**Stellungnahme der Stadt Voerde (Niederrhein) zur Neuaufstellung des Regionalplans Ruhr  
Ergänzung meiner Stellungnahme zur Erläuterungskarte 16 "Freizeit und Erholung"**

**Auszug Karte 16 „Freizeit und Erholung“ des Regionalplan Ruhr -Entwurf**

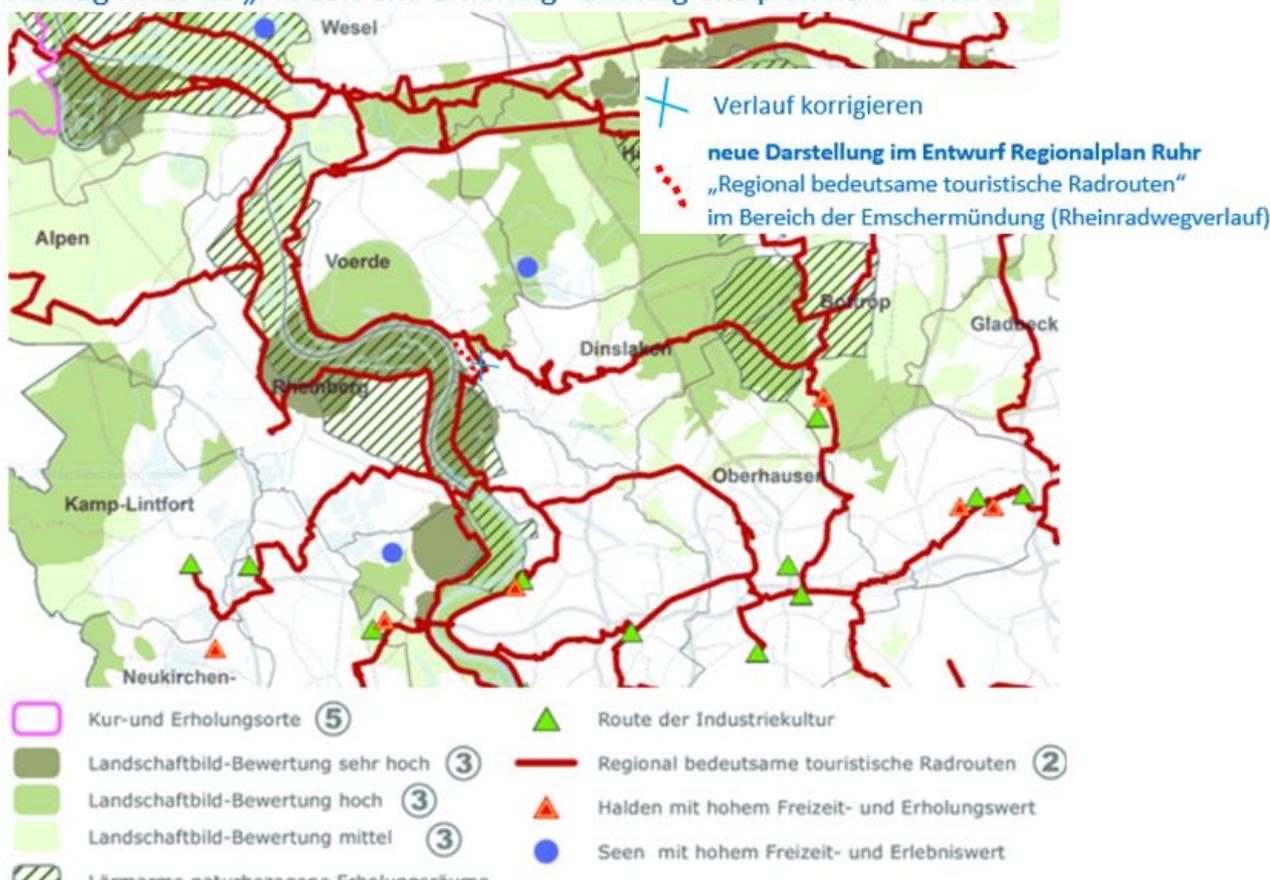
In der Erläuterungskarte 16 „Freizeit und Erholung“ des Entwurfs des Regionalplan Ruhr ist der Rheinradweg im Bereich der neuen Emschermündung abseitig des Rheins dargestellt. Da der Rheinradweg nach Herstellung der neuen Emschermündung unmittelbar angrenzend an die Emschermündung verlaufen wird, bitte ich um Korrektur entsprechend der nachfolgenden Kartendarstellung.

Der regional bedeutende Rheinradweg (Veloroute) verlief in Voerde bisher fast durchgängig entlang des Rheins und hierbei überwiegend auf dem Deich. Aufgrund der Herstellung der neuen Emschermündung durch die Emschergenossenschaft verläuft der Rheinradweg in Voerde künftig um die neue Emschermündung herum, da die Mündung ohne querendes Brückenbauwerk hergestellt wird. Der Mündungs-Durchstich zum Rhein ist derzeit in Bau, so dass der Rheinradweg für die Bauzeit des Emschermündungs-Durchstichs gesperrt ist. In Kürze ist jedoch die Befahrbarkeit des Rheinradweges wieder möglich. Dabei wird der alte Rheinradwegverlauf um diese neue Emschermündung herum bis zum Hof Emschermündung geführt (siehe Plan).

Das an der Emschermündung liegende und von der Emschergenossenschaft betriebene Besucher- und Umweltbildungszentrum „Hof Emschermündung“ mit Cafe wird durch den weiteren, geplanten Ausbau ein überregional bedeutender Erlebnis- und Bildungspunkt in der Region. Hier ist der Ankunftsort der quer durch die Metropole Ruhr verlaufenden Emscher, deren Renaturierung ein international beachtetes Transformationsprojekt darstellt. Über die Ost-West-Emscher-Route durchs Ruhrgebiet wird auf parallel der renaturierten Emscher verlaufenden Radwegen an der Emschermündung das ganze Ruhrgebiet an den Rheinradweg angebunden. Deshalb sollte der regional bedeutsame Rheinradweg hier nicht von der tatsächlichen Rheinradwegroute abweichend im Regionalplan dargestellt werden.

In der Erläuterungskarte 16 des Regionalplan-Entwurfes ist nicht der Rheinradwegverlauf, sondern wahrscheinlich die neue AUENLAND-Radroute von Radrevier.Ruhr aufgegriffen worden. Auch dem Radrevier.Ruhr ist die Anregung den Verlauf der AUENLAND-Route an der Rhein (Rheinaue) also um die neue Emschermündung zu führen, bekannt. Nach der Herstellung der neuen Emschermündung ist eine Änderung der Route in Aussicht gestellt worden.
